**Avis de la mission régionale d'autorité environnementale  
sur la 1ère modification du PLU de VIEILLE TOULOUSE (31)**

N°Saisine : 2022-010396

Avis émis le 27 juin 2022

### Rapport annexe 1 Note de cadrage écologique

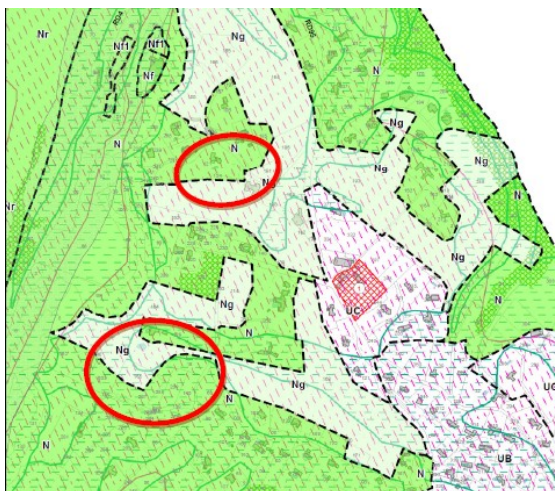
Sur ce STECAL, en dehors de la thématique « biodiversité », les autres thématiques sont tout juste esquissées :

- aucune analyse paysagère des impacts du projet de l'hôtel sur les co-visibilités depuis les différentes berges de la Garonne n'est présentée ;
- les incidences liées aux risques d'instabilités des berges, dans un secteur soumis à un aléa moyen de retrait gonflement des argiles (RGA), ainsi qu'aux glissements de terrain (en partie haute) et à l'effondrement de berges (en partie basse), causés par l'augmentation du ruissellement et à la fragilisation des sols, sont tout juste évoquées, l'analyse étant renvoyée à des études géotechniques ultérieures. L'évaluation environnementale indique<sup>5</sup> bien qu'il convient de « limiter les pertes de sols et mouvements de terrains » mais cette mesure est renvoyée à la charge du seul exploitant. Or la zone du projet se situe sur l'extrémité sud d'un paléo-glissement de terrain de la bordure occidentale des molasses du Rupélien et de l'Agenais. Le BRGM conclut<sup>6</sup> que les projets de modifications prévus (bâtiments, garages, etc.) augmentent les risques d'effondrement et la vulnérabilité des terrains. Il précise que « le projet tel que définit dans la proposition de modification de PLU présente des augmentations importantes des risques pour les biens et les personnes » et que « l'étude géotechnique (aussi bien AVP que PRO) se limite au chemin d'accès ». Cette étude est donc insuffisante pour évaluer l'ensemble des risques qui restent importants

Extrait de l'évaluation environnementale p. 51

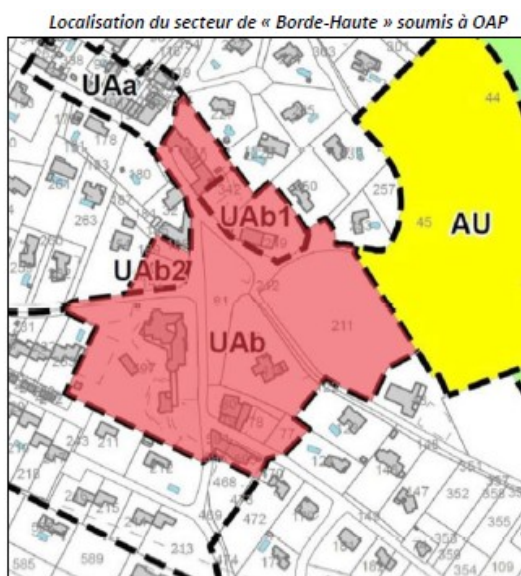
Par ailleurs, les impacts sur les parcelles dédiées aux extensions du golf, impliquant une transformation de zonage en N en Ng, ne sont pas analysées : les habitats naturels et espèces concernés n'ont pas été étudiés, les superficies non évaluées ;

Enfin, l'OAP du secteur de Borde-Haute, dédié à la création d'une centralité du village, n'a fait l'objet d'aucune évaluation environnementale, ni au titre des paysages et du patrimoine, ni au titre de la biodiversité, alors que ce secteur comporte des espaces boisés et des habitats pouvant potentiellement receler des espèces de faune et flore et essences d'arbres à enjeux de biodiversité, notamment sur le secteur AU.
